### リコール届出一覧表

リコール届出日：平成20年5月14日

リコール届出番号	外-1487	リコール開始日	平成20年5月15日
届出者の氏名又は名称	フォルクスワーゲン グループ ジャパン株式会社 代表取締役 ゲラシモス・ドリザス	製作国：ドイツ連邦共和国 製作者名：フォルクスワーゲン株式会社 問い合わせ先：フォルクスワーゲン カスタマー センター (フリーダイヤル)0120-993-199 (アドレス) <a href="http://www.volkswagen.co.jp/">http://www.volkswagen.co.jp/</a>	
不具合の部位 (部品名)	燃料装置 (燃料ホース)		
不具合状態にあると認める構造、装置又は性能の状況及びその原因	燃料ホースの組み付けに不適切なものがあるため、燃料ホースが冷却水ホース用固定具と接触することがある。そのため、そのまま使用を続けると、燃料ホースが損傷し、最悪の場合 燃料が漏れるおそれがある。		
改善措置の内容	全車両、燃料ホースを点検し、組み付けが不適切な場合は正しく組み付ける。また燃料ホースが損傷している場合は新品と交換する。		
不 具 合 件 数	10件	事故の有無	0件
発 見 の 動 機	市場からの情報による。		
自動車使用者及び自動車分解整備事業者に周知させるための措置	<ul style="list-style-type: none"> <li>・使用者：ダイレクトメールで通知する。</li> <li>・自動車分解整備事業者：日整連発行の機関誌に掲載する。</li> <li>・対策実施済車には、運転者席側ドア開口部のドアロックストライカー付近に外-1487ステッカーを貼付する。</li> </ul>

## 改善箇所説明図

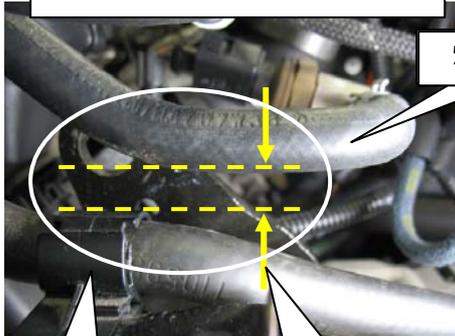
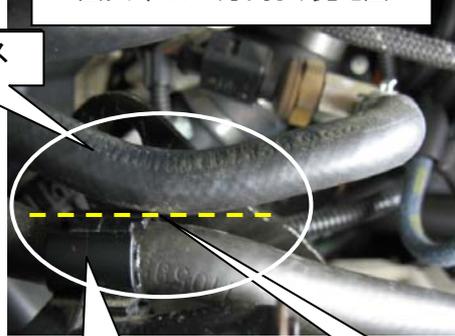
不適切な組み付け状態  
上図矢印 A の方向より見た図

接触箇所

燃料ホースの組み付けに不適切なものがあるため、燃料ホースが冷却水ホース用固定具と接触することがある。そのため、そのまま使用を続けると、燃料ホースが損傷し、最悪の場合 燃料が漏れるおそれがある。

正しい組み付け状態  
上図矢印 A の方向より見た図

10mm以上の隙間  
があれば良い

全車両、燃料ホースを点検し、組み付けが不適切な場合は正しく組み付ける。また燃料ホースが損傷している場合は新品と交換する。
